Avis délibéré
de la mission régionale d'autorité environnementale
Provence-Alpes-Côte d'Azur

sur le projet de renouvellement et d'extension de la carrière de
l'Estaque, à Marseille et aux Pennes-Mirabeau (13)

**N° MRAe
021732/A P**

Figure 2 : Plan d'ensemble - source : étude d'impact

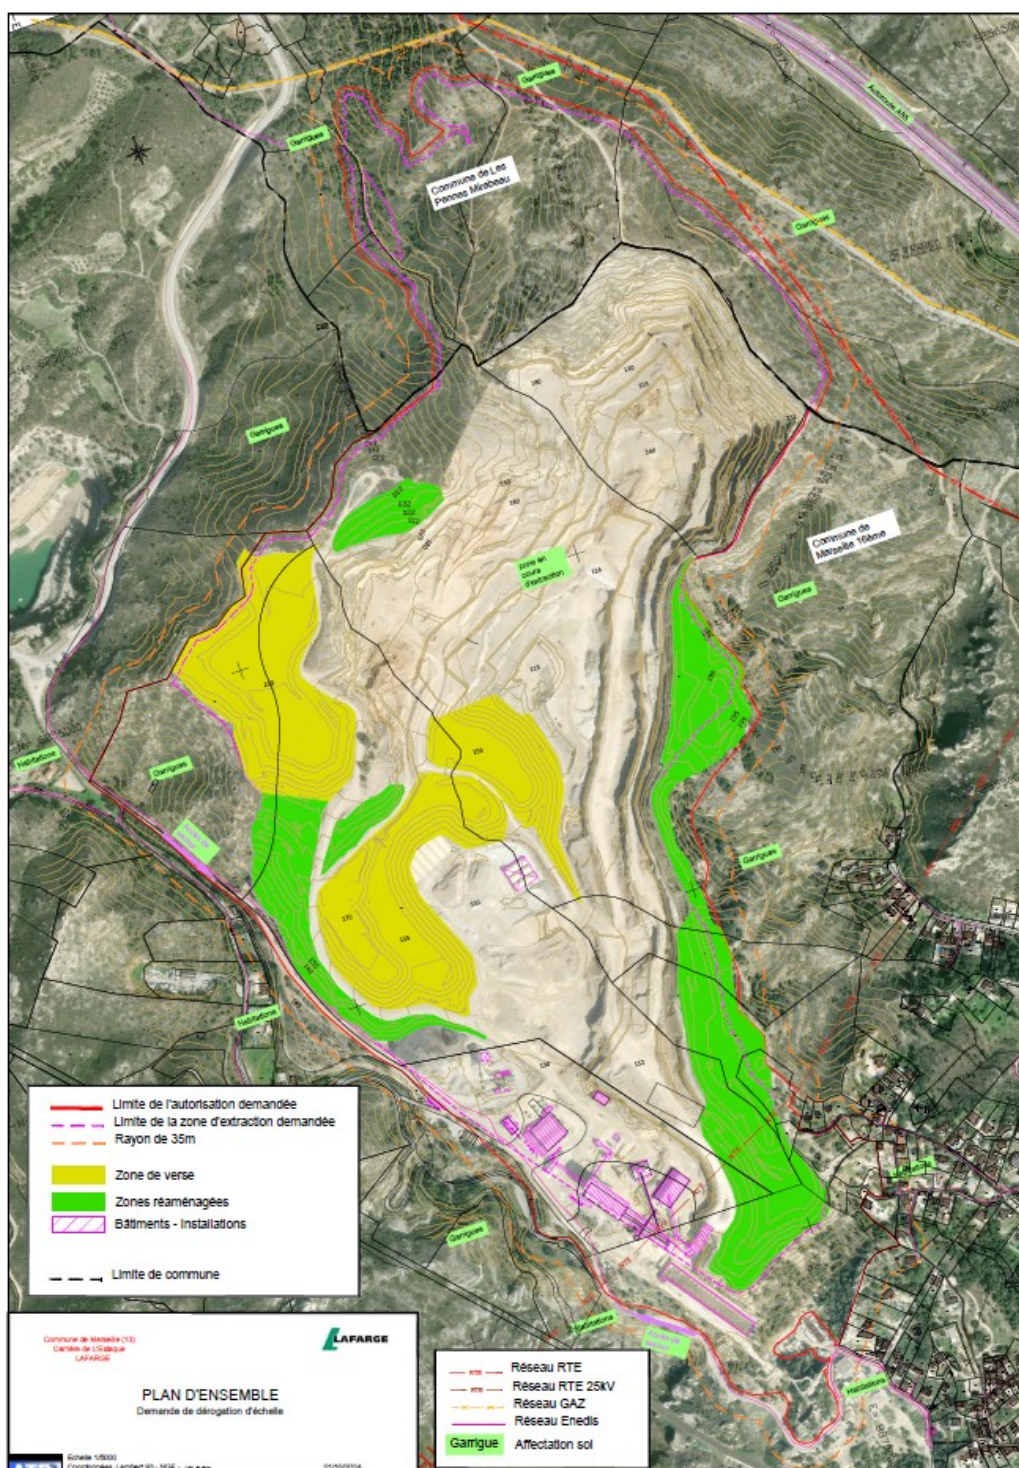
¹⁰ Surface indiquée dans l'étude d'impact. La demande d'autorisation de défrichement indique une surface de 15,09 ha ; il conviendra de mettre ces chiffres en cohérence.

Figure 3 : Sensibilité écologique de l'aire d'étude - source : étude d'impact.

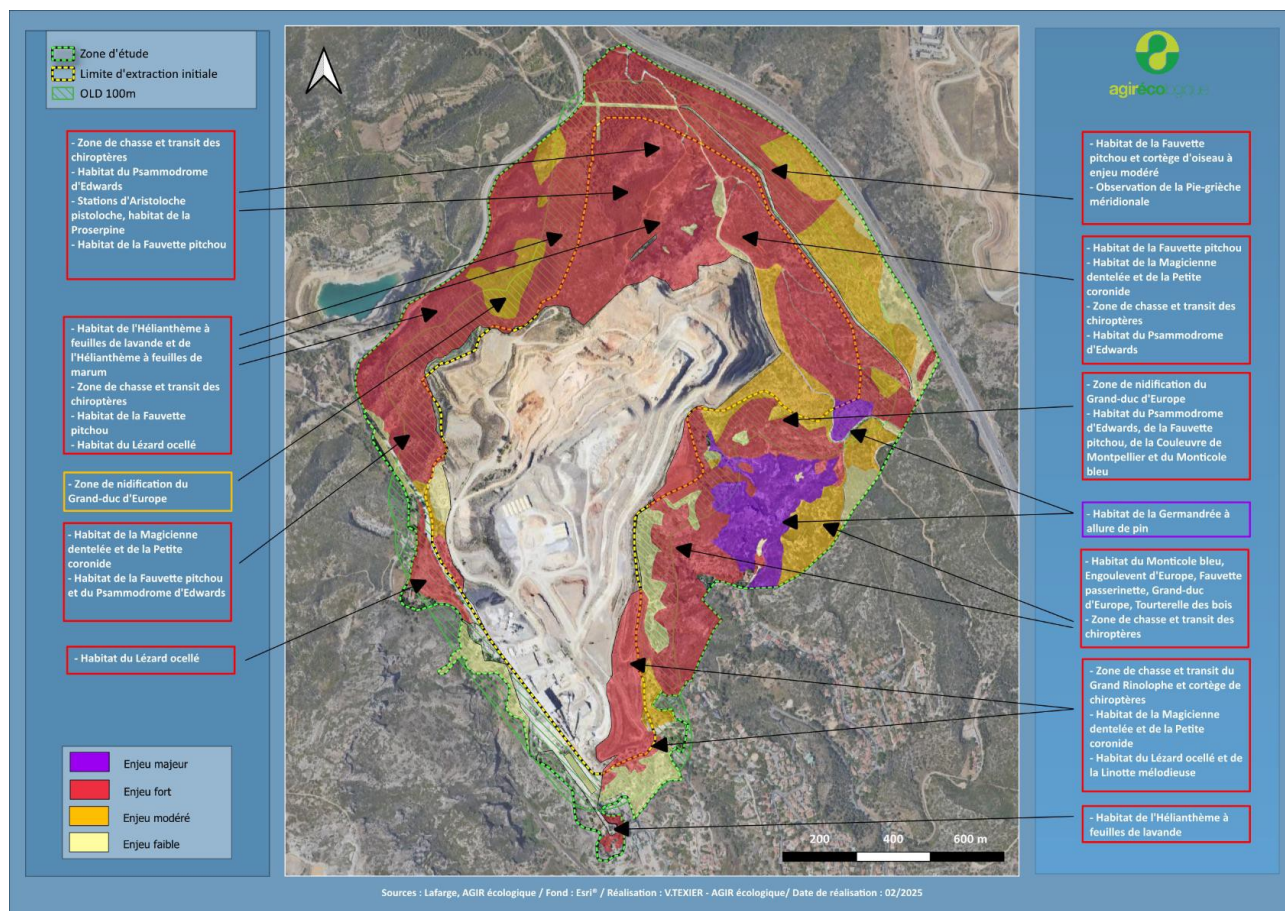
Pour la MRAe, le niveau d'enjeu de plusieurs espèces de chiroptères est sous-évalué au regard des données bibliographiques régionales²⁹ (Molosse de Cestoni) et des espèces recensées comme étant prioritaires dans le [PNA](#) en leur faveur (Noctule de Leisler, Sérotine commune).
